**INFORME DE AUDITORÍA DE CUMPLIMIENTO A LA ACCESIBILIDAD EN INFRAESTRUCTURA DE
ACUERDO A LA NORMA TÉCNICA NTC 6047**

Objetivo de la Auditoria:	Verificar el cumplimiento de la Norma Técnica NTC 6047 en la Unidad de Servicios Penitenciarios y Carcelarios USPEC, con relación a la accesibilidad al medio físico y espacios de servicio al ciudadano.
Alcance de la Auditoria:	Se desarrollara auditoria interna de Cumplimiento a la Accesibilidad en Infraestructura de acuerdo a la norma Técnica NTC 6047 en las instalaciones donde opera la Unidad de Servicios Penitenciarios y Carcelarios USPEC, Av. Calle 26 # 69 - 76, Edificio Elemento Torre 4 elemento Agua, Pisos 12, 13 y 14, y Torre 1 Elemento Fuego Piso 2.
Procedimiento de la Auditoría	EI-PR-001 Auditorías Internas
Auditor Líder	Juan Felipe Palacio Guzmán
Equipo Auditor:	• Ivonne Machado López • Genesis Paola Álvarez Jiménez
Fecha de la Auditoria	15 septiembre de 2022
Dependencia a cargo del proceso auditado	Grupo administrativo
Procesos Auditados	✓ Norma Técnica Colombiana de accesibilidad NTC 6047de 2013

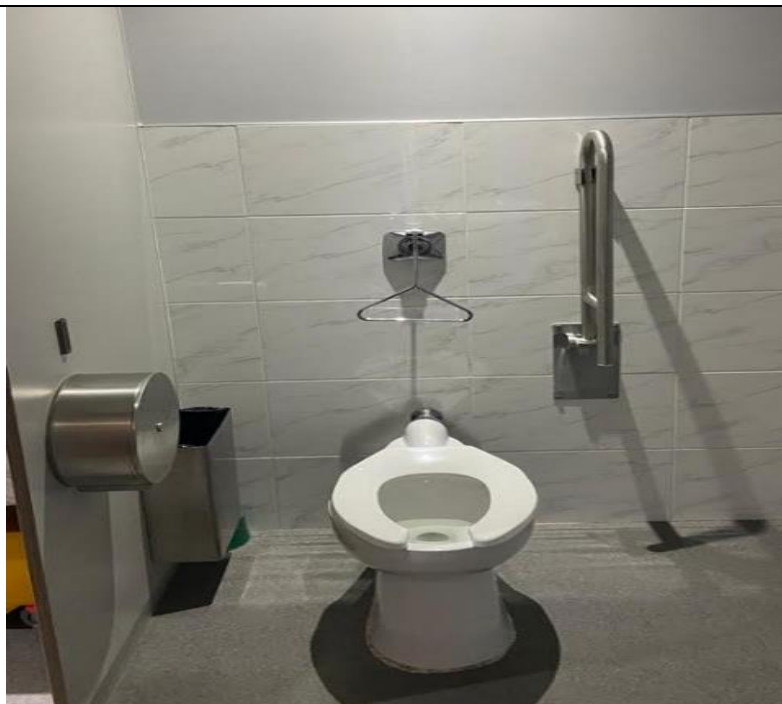
- Otro de los aspectos a mencionar y de gran importancia dentro de la edificación, corresponde a los baños, ya que estos sin lugar a duda son un punto clave para la utilización tanto de trabajadores, visitantes y usuarios con o sin discapacidad, que requieran de su uso durante la permanencia en las instalaciones. Por tal motivo es necesario que además de cumplir con un buen funcionamiento como se estableció en la verificación, también estén provistos de la señalización adecuada para cualquier usuario, alarmas de asistencia en caso de emergencia y acondicionados para su uso por personas con o sin discapacidad.

- Posibilidad para incorporar en los baños lavamanos de doble altura (Inclusión para discapacitados), ya que el lavamanos más bajo está por encima de los 65cm es decir en 79cm
- Incorporar en los baños orinales a doble altura
- Incorporar en las instalaciones sanitarias y cuartos de baño una alarma de asistencia en caso de emergencia, incluido un control de reposicionamiento

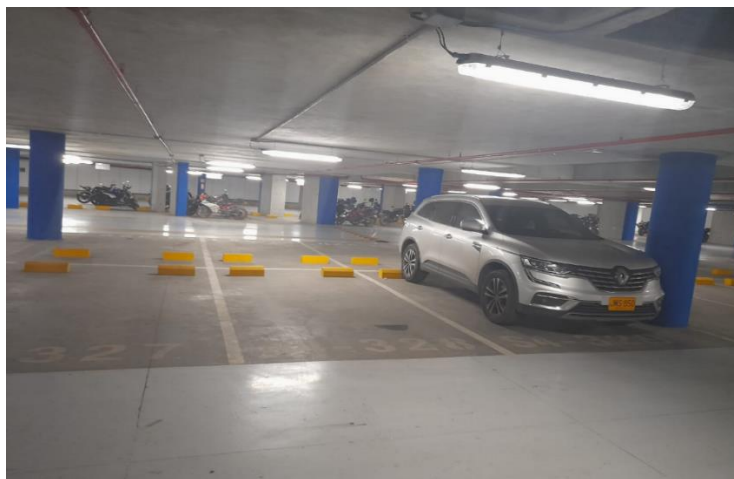
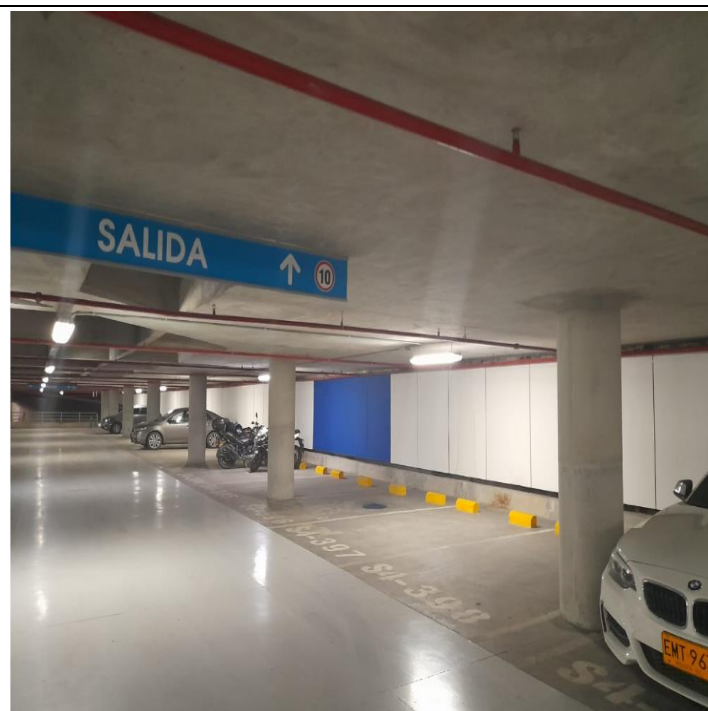
- De igual manera se observa que los tomacorrientes, así como los elementos de seguridad tales como extintores, requieren de señalización tanto para personas con o sin discapacidad.

- Debe brindarse información visual para personas con discapacidad auditiva
- Revisar y cambiar si es necesario los extintores para incendios, que estén cerca a interruptores y tomacorrientes verificando que se encuentren con un peso máximo de 5kg o 6 litros

- Todos los tomacorrientes importantes deben tener una indicación en braille
- Se debe facilitar una zona para la recepción de ingreso de los ciudadanos al punto de atención, el cual debe servir como filtro para evitar que las zonas de espera y la atención se congestionen

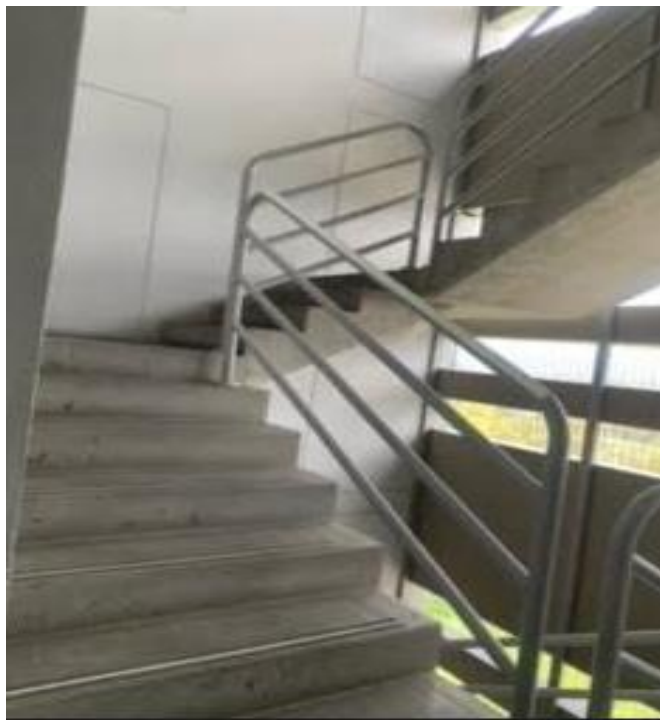
- El desplazamiento al piso 12, 13 y 14 del Edificio No. 4 Elemento Agua, y el ascenso del edificio 2 Elemento Fuego, a las instalaciones del piso 2 se puede realizar por medio de Ascensores, los cuales cuentan con pasamanos en el fondo del ascensor, mas no en los laterales. Así mismo se cuenta con escaleras con baranda de seguridad, que no cuenta con pasamanos del lado lateral de la pared. La edificación no cuenta con Ramblas de ascenso.

H10	- Extintor para incendios	- El peso máximo de los extintores no corresponde a 5 Kg o 6 litros - Los controles importantes no presentan información en señales táctiles y braille
H11	- Rampas	- No se encuentran rampas internas
H12	- Asesores	- Se requiere de un pasamanos fijo en sentido horizontal al mismo lado del panel de operación de la cabina
